监 理 通 知 单

工程名称：浩德武鸣区宁武镇 50MWp 农业光伏电站项目

编号：JXM7-001

事由：关于光伏区接地安装质量问题相关事宜

34 区箱变未垂直埋入地下

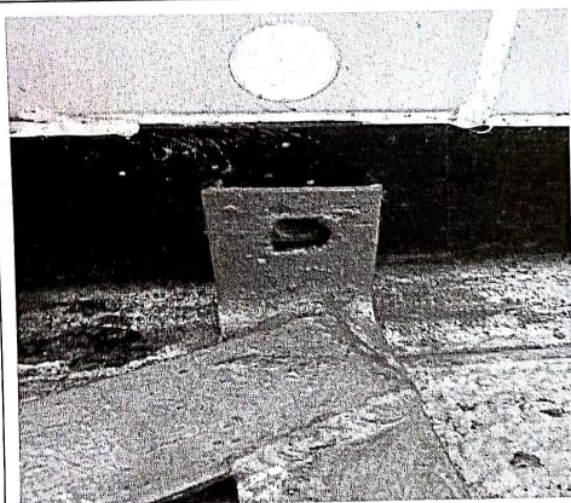
2、34#箱变未垂直埋入地下。

34 区箱变及逆变器底座接地不符合

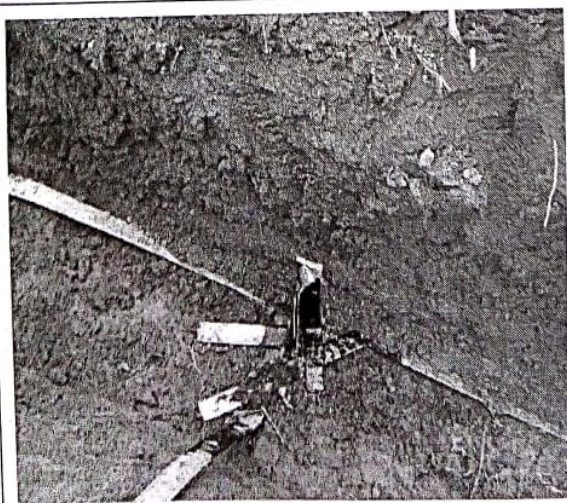
4、34#箱变及逆变器底座接地时，接地扁钢螺孔采用气割形成，不符合规范要求。

图一

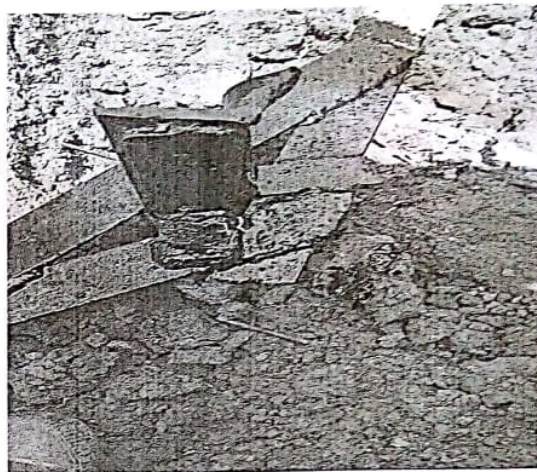
1、28#箱变处电缆沟内一接地极与扁钢焊接时，接合面有1mm以上间隙达1mm。

- 1、28#箱逆变接地极与扁钢焊接存在间隙 (附图一);
 - 2、34#箱逆变接地极未垂直入地 (附图二);
 - 3、34#箱逆变接地极搭接面积不符合规范要求 (附图三);
 - 4、34#箱逆变本体接地扁铁螺栓孔不符合规范要求 (附图四);
 - 5、30#接地扁铁焊接时未对结合处进行处理 (附图五);
 - 6、接地扁铁延电缆沟存在扭力 (附图六);
 - 7、电缆沟内布线杂乱且与接地扁铁交叉 (附图七);
- 对上述质量问题项目部已要求责任单位整改完成, 现报上, 详见附件。

经复查 JXM7-001 号监理通知单指出
的问题, 质量隐患已按要求整改。

图三

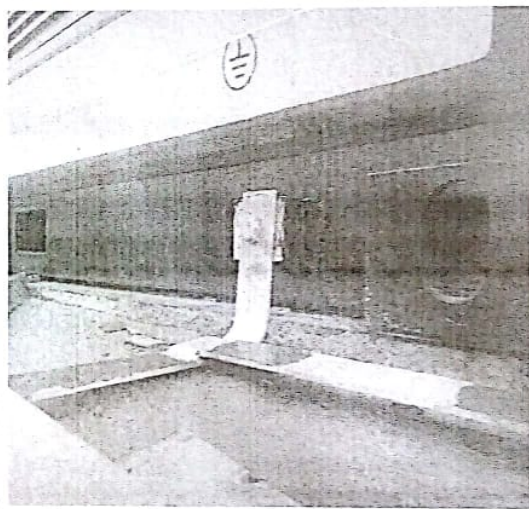
3、34#箱变处电缆沟内一接地极两扁钢焊接时，接合面搭接不规范。

图五

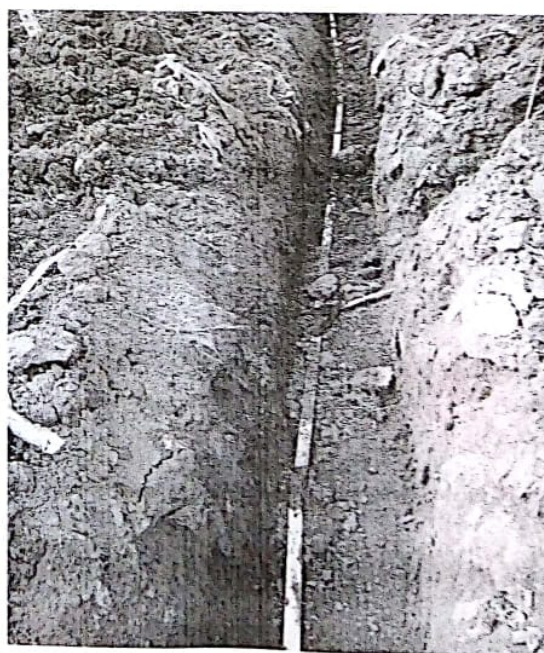
5、30#光伏区施工人员焊接接地扁铁钢时，未对接合处表面进行清洁处理。
